Doctor
JORGE ALBERTO VALENCIA MARIN
Director General
UNIDAD DE PLANEACIÓN MINERO-ENERGÉTICA -UPME-
Calle 26 No. 69 D-91, Piso 9
Fax: (1) 221.95.37
Bogotá, D.C.

Asunto: Proyecto reconfiguración de la línea Esmeralda – San Felipe 230 kV en Esmeralda – Enea – San Felipe 230 kV. Información técnica y costos de conexión.

Figura 1. Planta ampliación SE La Enea

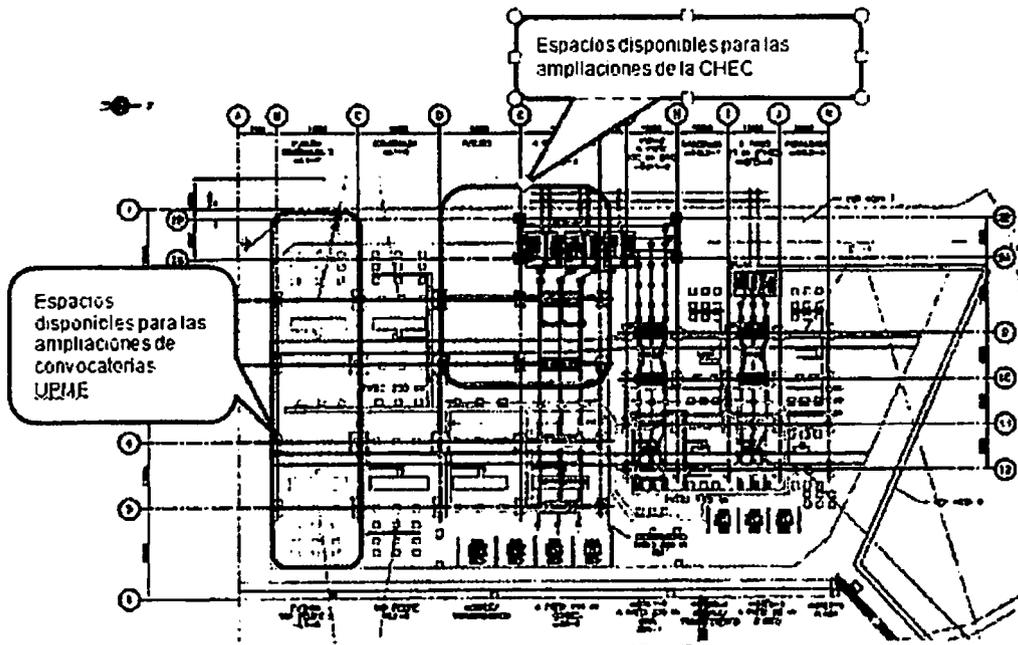
Ver figura 1. Planta de la subestación Enea 230 kV. Se aclara que lo que se resalta más oscuro no está instalado actualmente y forma parte de una expansión a cargo de la empresa CHEC.

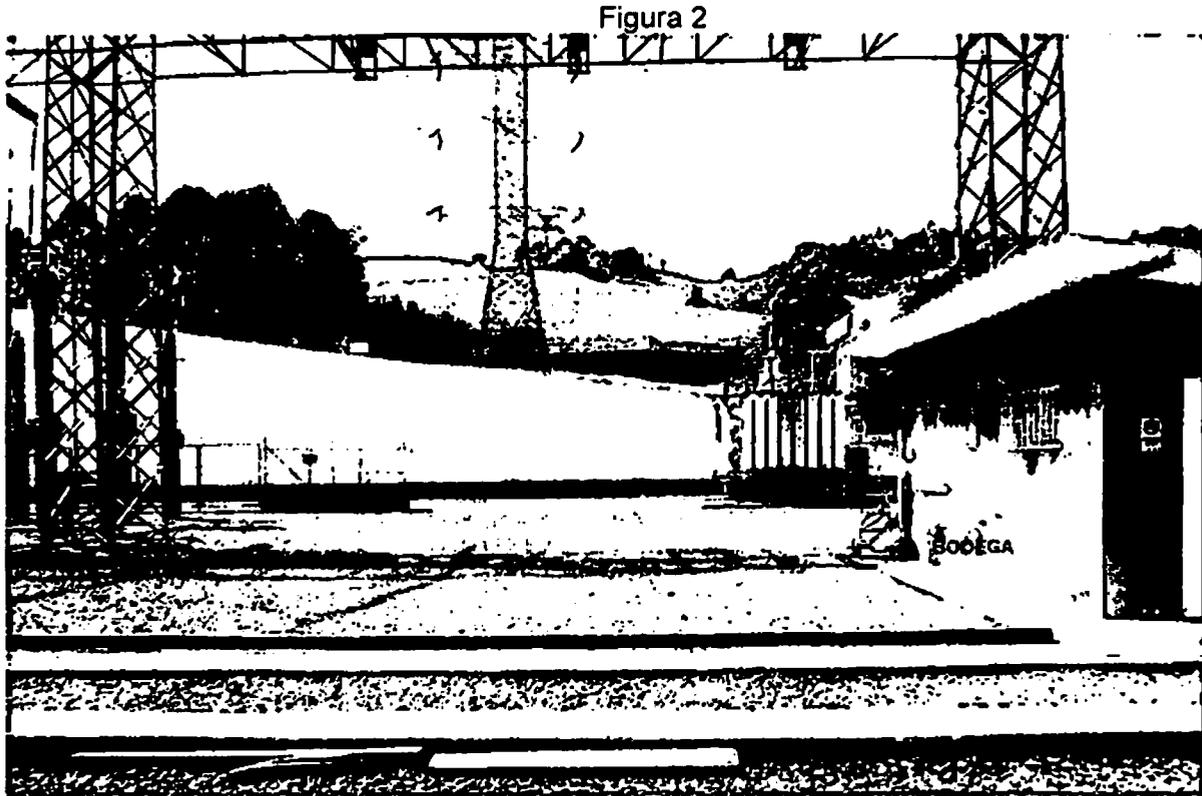
En tal sentido, cuando INTERCOLOMBIA manifiesta que existe "espacio completo" se entiende que INTERCOLOMBIA desmontará una bodega que se encuentra construida en el terreno donde se debe desarrollar la bahía de línea de 230 kV que despachará hacia San Felipe y que obstaculiza la instalación de equipos de patio de dicha bahía.

Con respecto a la caseta ubicada en la zona de ampliación de las dos bahías, nos permitimos informar que el inversionista seleccionado deberá reubicar la caseta, preferiblemente cercana al patio de equipos de maniobra.

La bodega está construida en un área de 12,5 m² y delimita con la futura bahía de línea La Enea – San Felipe II a 230 kV. Ver Figura 2.

Figura 1. Planta ampliación SE La Enea

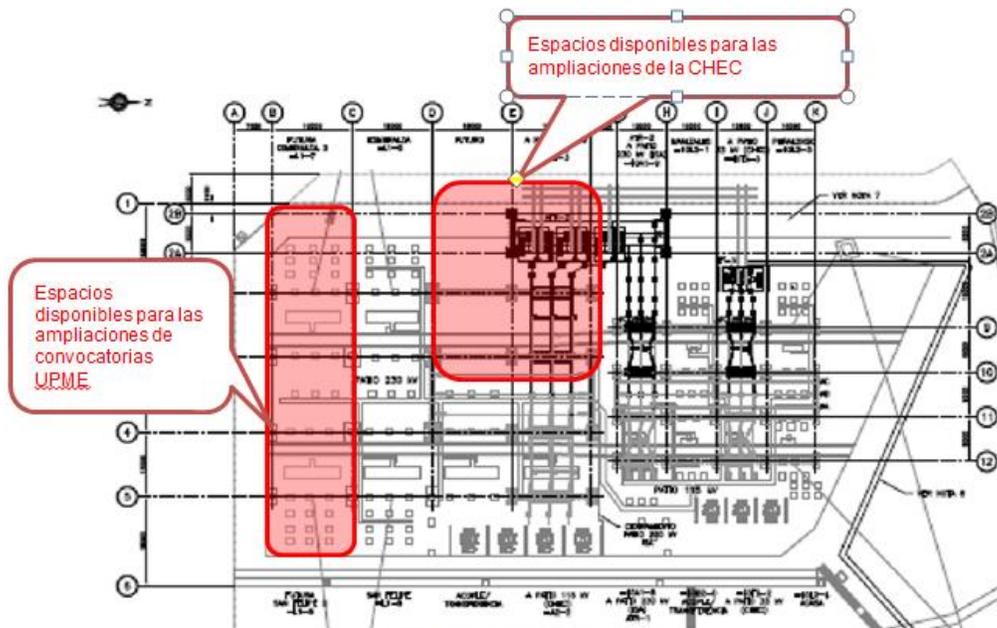
Ver figura 1. Planta de la subestación Enea 230 kV. Se aclara que lo que se resalta más oscuro no está instalado actualmente y forma parte de una expansión a cargo de la empresa CHEC.

Figura 3

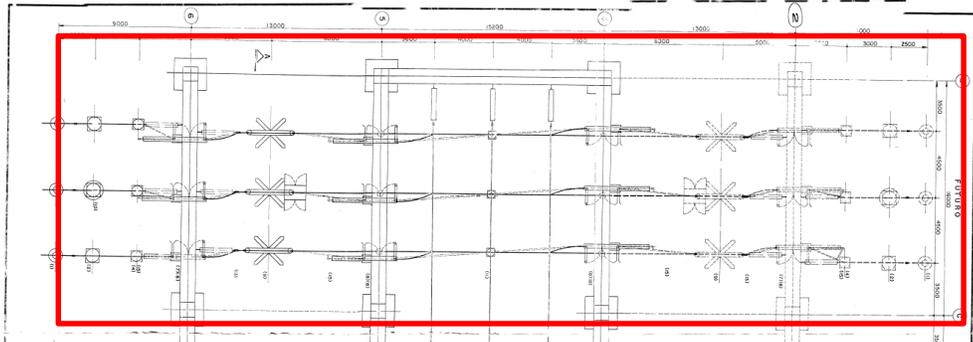
En este mismo numeral, de acuerdo a la consulta realizada por UPME a INTERCOLOMBIA, referente al área en m² para el desarrollo de la expansión en la Subestación la ENEA, la respuesta del consultado no fue concluyente, agradecemos el suministro del dato de área en m² total para el desarrollo de la expansión, con el fin de realizar los cálculos respectivos para el canon de arrendamiento.

En relación con el área disponible para adelantar la expansión prevista, dos campos de bahía de línea, se estima la misma área en metros cuadrados de los campos adyacentes y existentes en las subestación, para un valor de diseño de 16 metros de ancho y de 59.2 metros de largo para los dos campos, de acuerdo con la Figura 3 y el plano anexo a la presente comunicación. Ver Diagrama de Planta Subestación La ENEA.pdf.

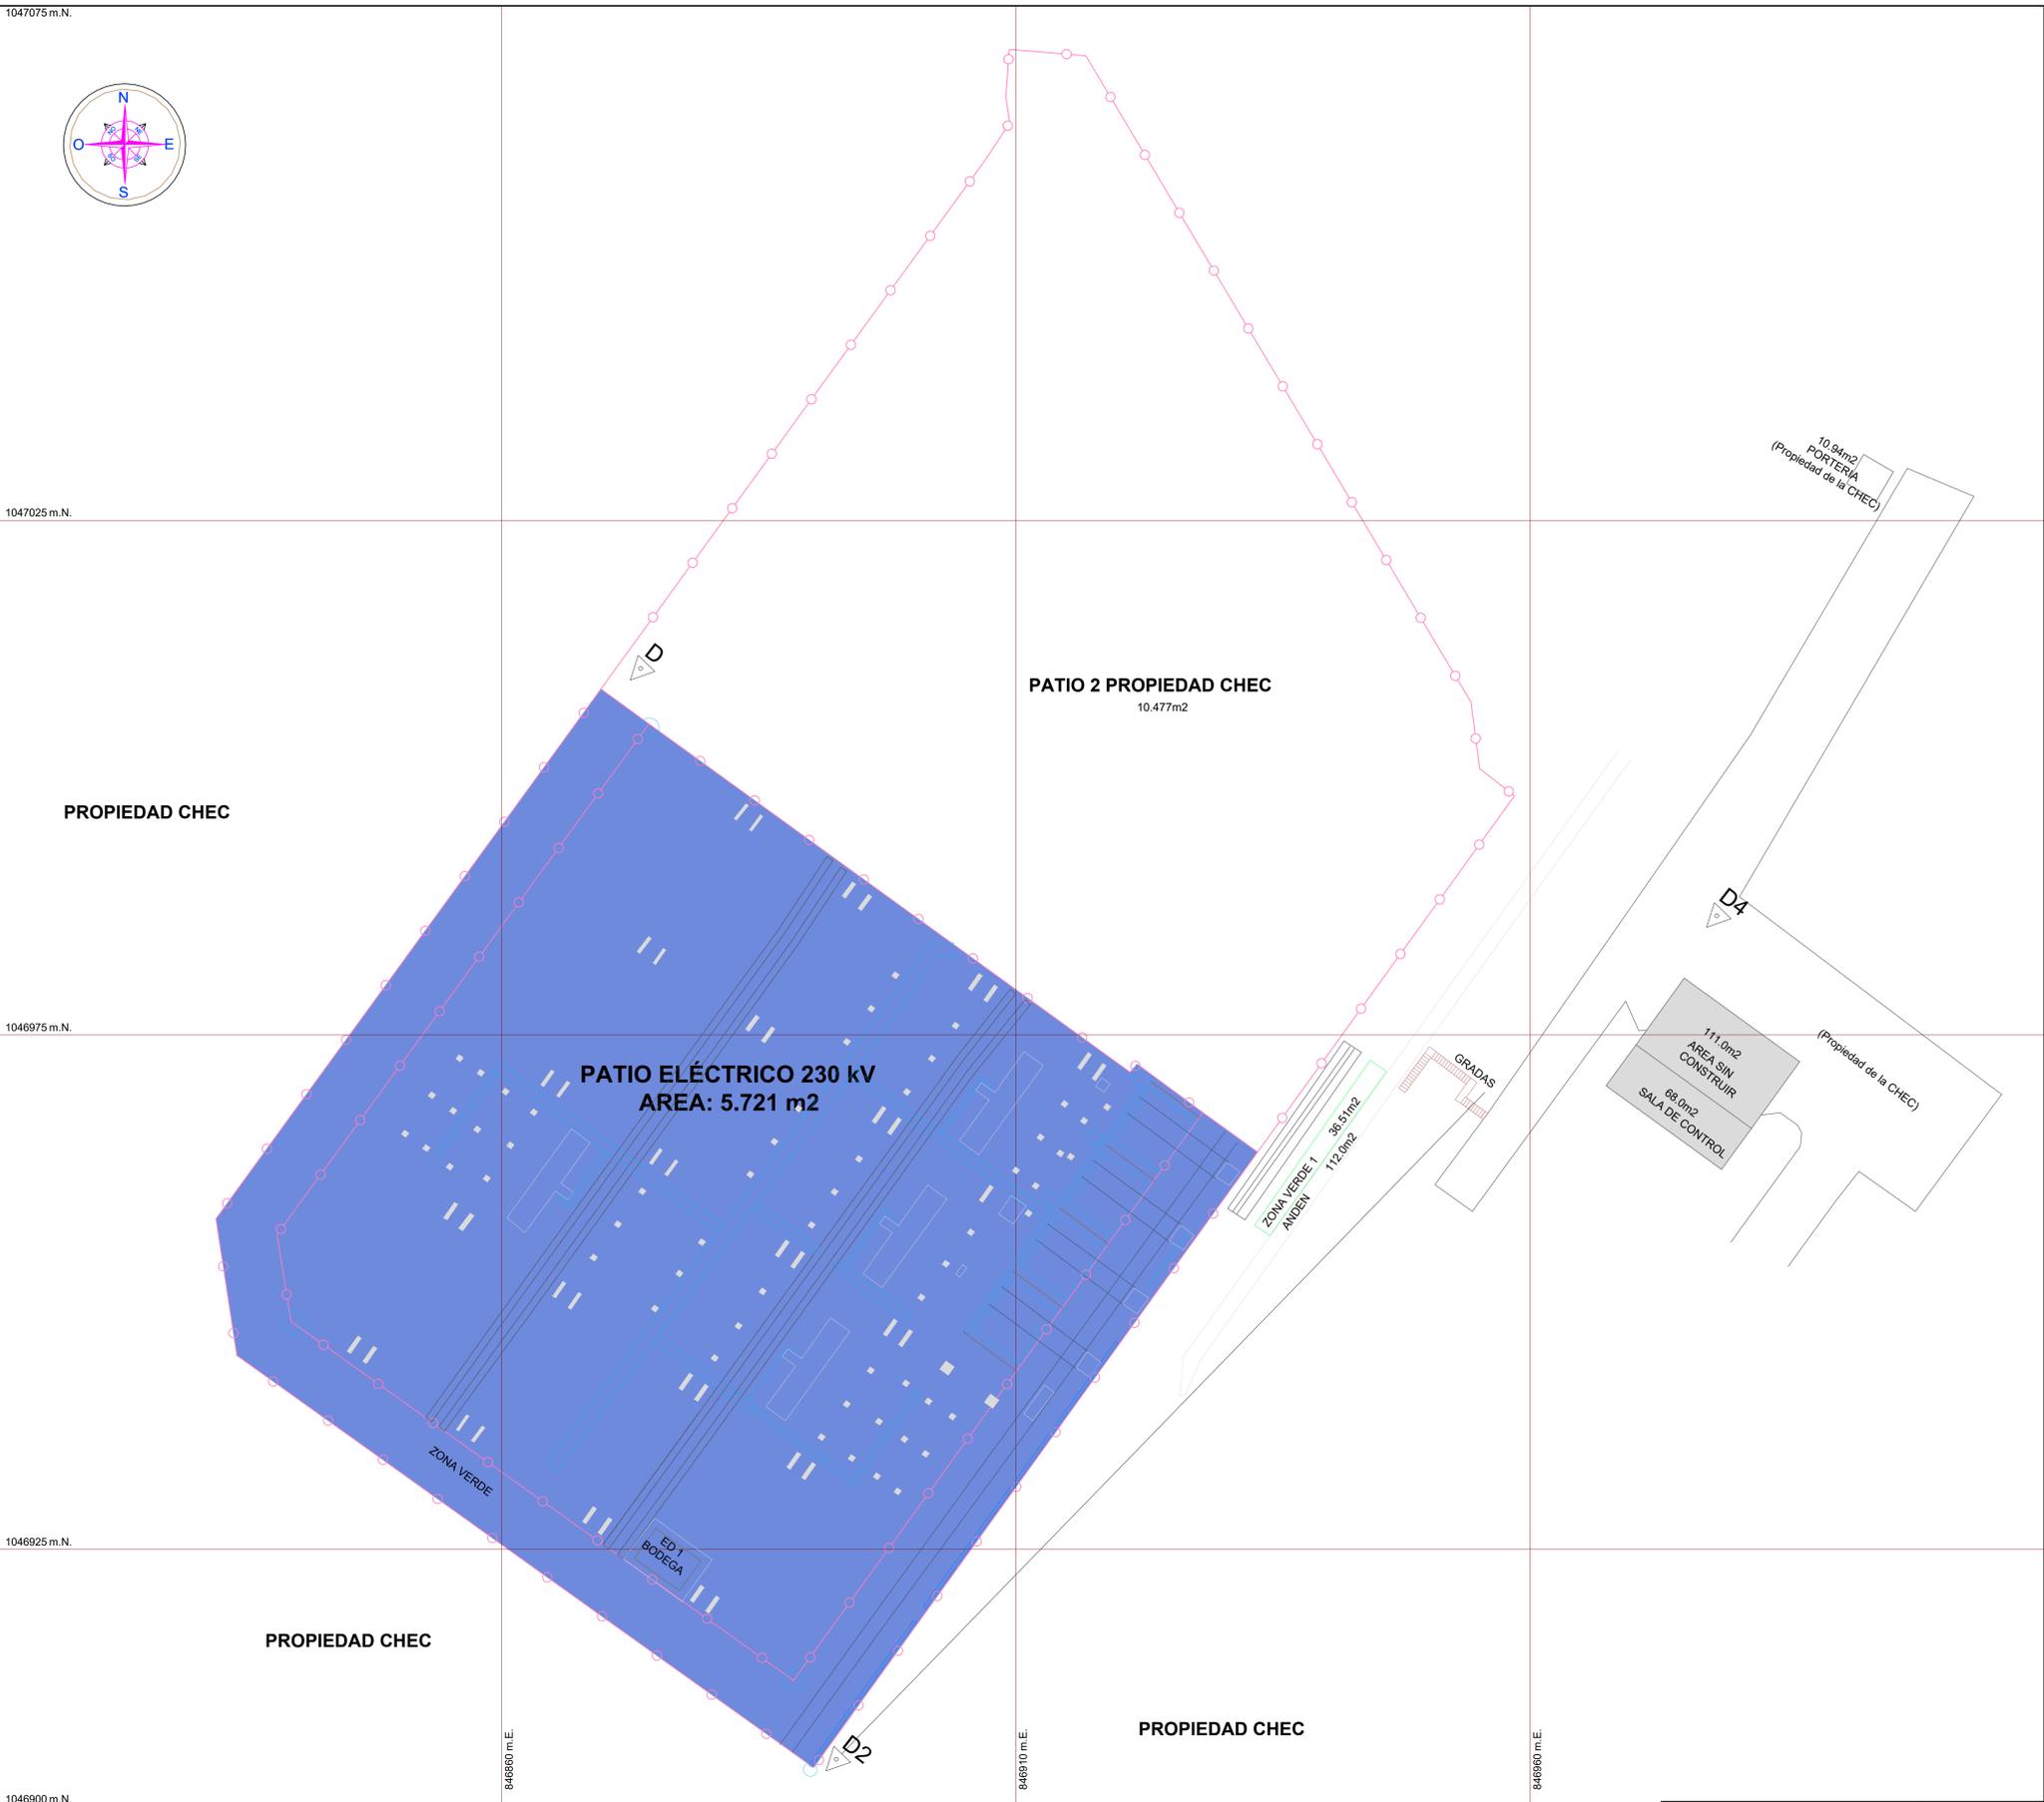
- 4. Indicar en un plano, el área que ISA-INTERCOLOMBIA pone a disposición de la Convocatoria, para la construcción de una caseta de*

En comunicación INTERCOLOMBIA con número de radicado ITCO 2015770003206-1 (UPME 20151260030792), efectivamente se informó que no existe espacio en la sala de control para incorporar nueva infraestructura asociada a los campos del proyecto, adicionalmente se informaron las áreas aledañas al patio eléctrico de la Subestación la ENEA y que podrían ser utilizadas para construcción de casetas. En cuyo caso, el diseño bajo responsabilidad del inversionista de las nuevas instalaciones en predios de INTERCOLOMBIA, deberá ser presentado para su utilización y aprobación correspondiente. Para mayor ilustración se adjunta a la presente comunicación, el plano Diagrama de Planta Subestación La ENEA.pdf.
